Décision modificative individuelle n°2021- 0990 du 04/08/21

portant autorisation spéciale en cœur du Parc national des Cévennes, pour travaux, constructions, installations, hors droit de l'urbanisme

Vu la demande de l'Office National des Forêts, reçue complète en date du 19 mai 2021 pour la réalisation de travaux d'amélioration de desserte forestière en forêt domaniale de l'Aigoual (Gard),

- *nature des travaux* : **amélioration de desserte forestière**
- *localisation des travaux* : **Gard / communes de Arphy et Aumessas / pistes forestières de la Luzette, des Grandes Ravines, des Abreuvoirs et du Ribaldes, en forêt domaniale de l'Aigoual, en cœur de Parc national (Cf. carte en annexe I).**

Pistes de la Luzette, des Grandes Ravines et des Abreuvoirs

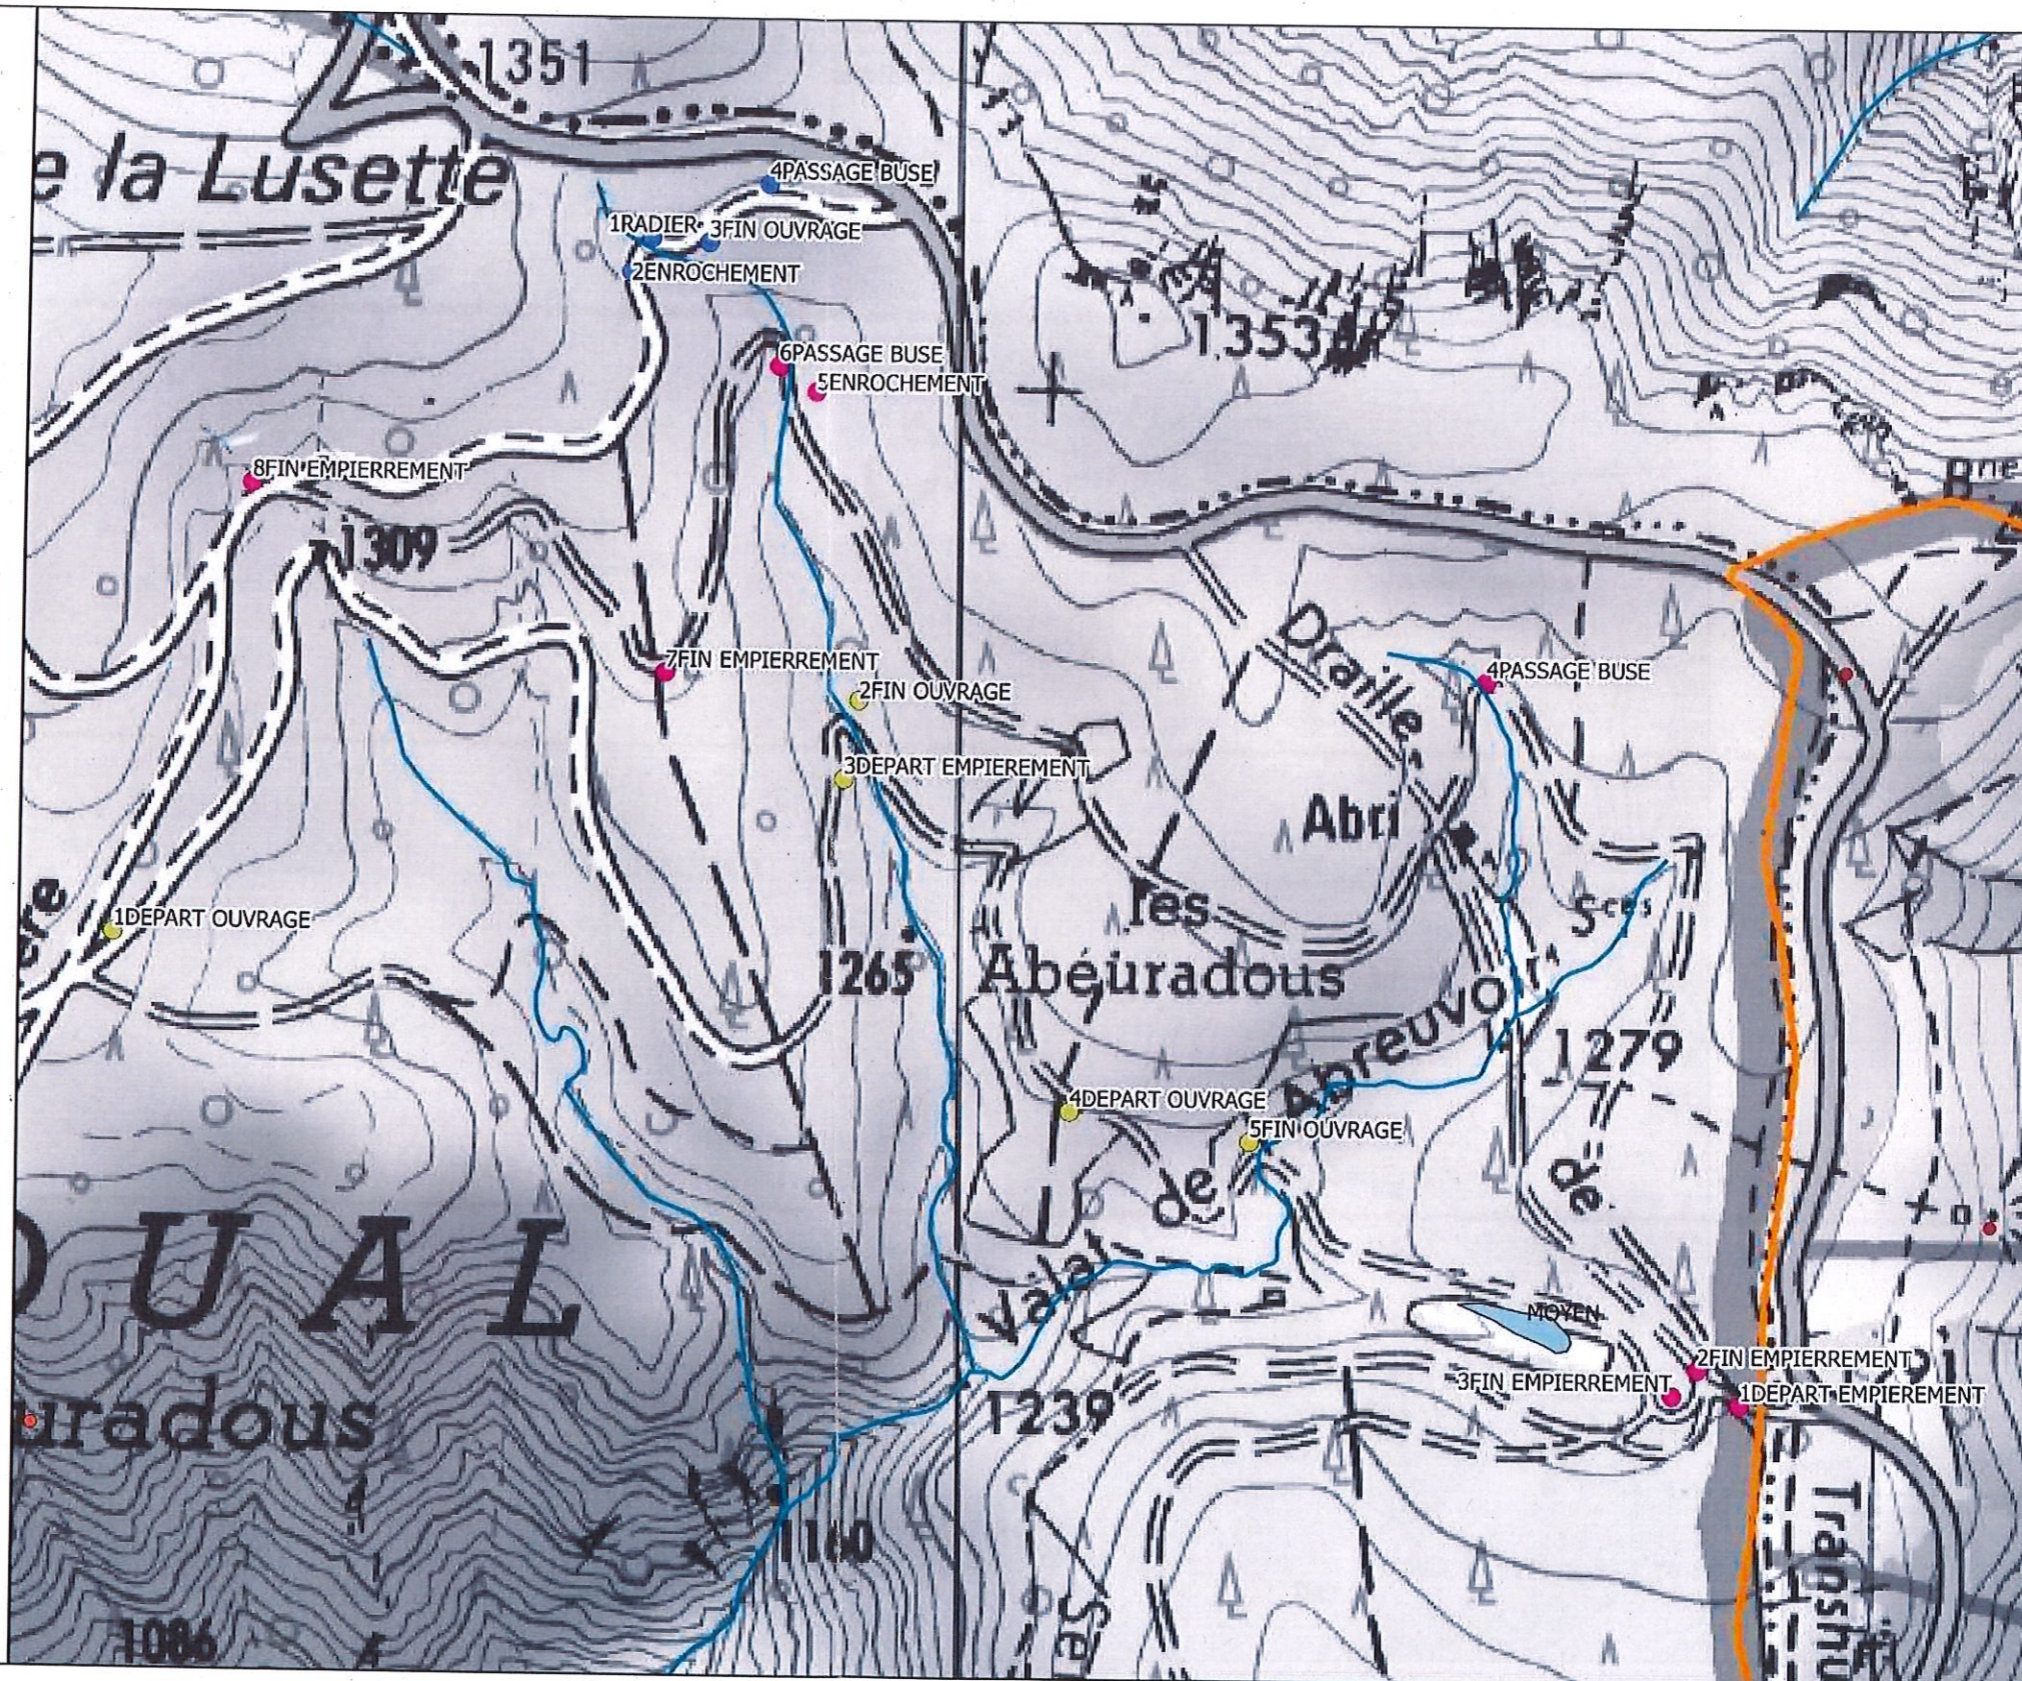
2-6 : sur **la RF du Ribaldès**, les « têtes de chat » ou gros blocs dans les fossés sont gommés au brise-roche hydraulique ou à la pelle mécanique, **sauf 30 mètres en amont du point 14 (entre 13 et 14) où il n'est procédé à aucun curage de fossé.**

2-9 : sur la RF de la Luzette, il est procédé à une rectification du tracé de la piste, sur 30 mètres linéaires avant et après l'ouvrage au point 4 ;

2-10 : sur la RF de la Luzette, au point 2 à 3 est créée une chaussée béton sur l'ouvrage d'évacuation d'eau, sur 12 mètres linéaires x 0.12 mètre d'épaisseur x 4.5 mètres de large. Un couronnement « apparence pierres sèches » est solidaire de la chaussée béton et masque ses tranches de part et d'autre. Le béton est non teinté, fini au balai et par saupoudrage de terre faisant office d'oxydant ;

2-11 : entre le point 0 et 1 sur la RF du Ribaldès est créée, en terrain naturel, dans l'élargissement de la piste, une place de dépôt de 45 mètres de long et 4 mètres de large, par remaniement du sol et des blocs en place sur le linéaire concerné.

En ce point est également créé un avaloir par enrochement amont et aval en granite (amont 5 mètres linéaires de long, x 1 mètre de large x 1 mètre de haut et aval 2 mètres linéaires de long, x 1 mètre de large x 1 mètre de haut) ;
